**PROGETTO DI ADEGUAMENTO FUNZIONALE CANTIERE  
NAVALE DI PELLESTRINA (EX CANTIERE DE POLI)  
PELLESTRINA - VENEZIA, VIA MURAZZI n. 1216**

**Relazione Integrativa**

Figura 1 – Schema tipo strutture per confinamenti settoriali

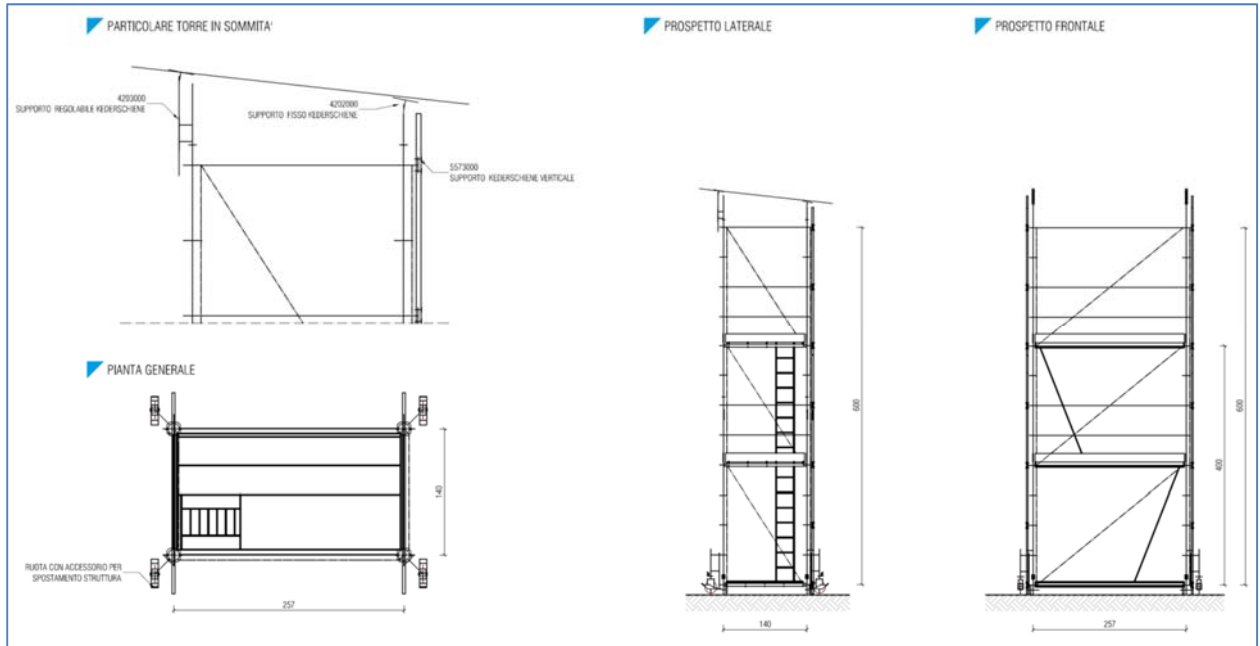
*“Chiarimenti in merito alle “strutture per confinamenti settoriali”, citate in relazione paesaggistica. Trattandosi di strutture che sembrano configurabili come volumi, necessario che siano graficamente collocate, almeno indicativamente, nella pianta di progetto”.*

*“Tavole grafiche con rappresentazione in piante e prospetto delle “strutture di contenimento mobili”, previste presso il bacino di galleggiamento, con precisazione circa la durata di permanenza prevista per le stesse, i materiali con cui saranno realizzate e le cromie previste per le stesse”.*

Per ridurre le emissioni diffuse di COV derivanti dalle attività di verniciatura ed essiccazione delle grandi unità, dove possibile, saranno realizzati confinamenti settoriali “trabattelli” tali strutture in acciaio saranno modulari e verranno ricoperte sui lati esterni con teli impermeabili in modo da creare zone parzialmente confinate. I teli impermeabili verranno fissati all’imbarcazione e ancorati alla struttura in modo da porre la copertura a partire da un metro al di sopra del punto nel quale si stanno svolgendo le attività di verniciatura; i teli verranno

estesi verso il basso fino a raggiungere il piano di calpestio e ivi appositamente ancorati. Tali strutture così create saranno collegate a degli appositi sistemi di aspirazione ed abbattimento solventi.
